Vår referanse 2021/21758-2  
Dato 24.06.2021

## Uttale - Dispensasjonssøknad - ny avkøyrslse - gnr 330 bnr 2 - Alver kommune

Utsnitt frå detaljreguleringsplanen

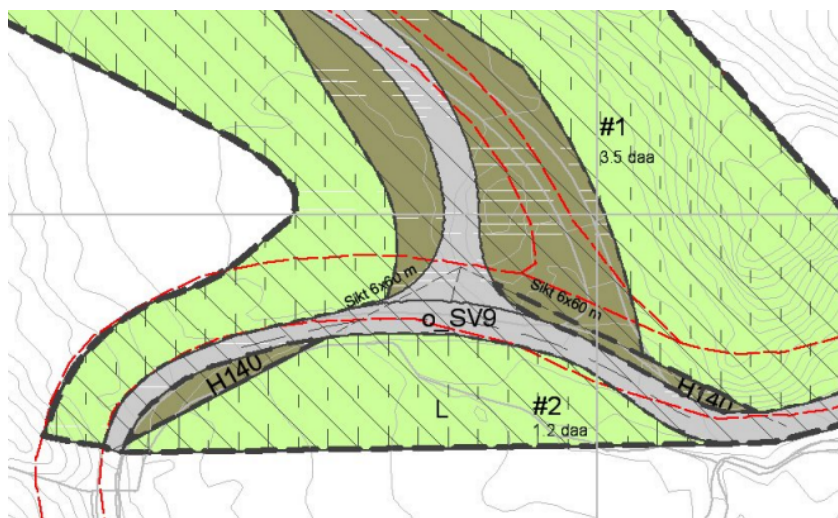
Vi ser at krysset mellom kommunal veg og fylkesveg er flytta lengre vest i forhold til dagens situasjon av krysset. Føresegna til planen seier ikkje noko om rekkefølgekrav til opparbeiding av krysset. Men tiltaket som det er søkt om vil ikkje ha noko å sei for auka trafikk i krysset fordi eksisterande avkøyrslse vert erstatta med ny.

Men vi legg til grunn at krysset mellom kommunal veg og fylkesveg skal flyttast og opparbeidast i samsvar med reguleringsplanen, ved etablering av vassbehandlingsanlegg og tilhøyrande infrastruktur som er føremålet med reguleringsplanen.
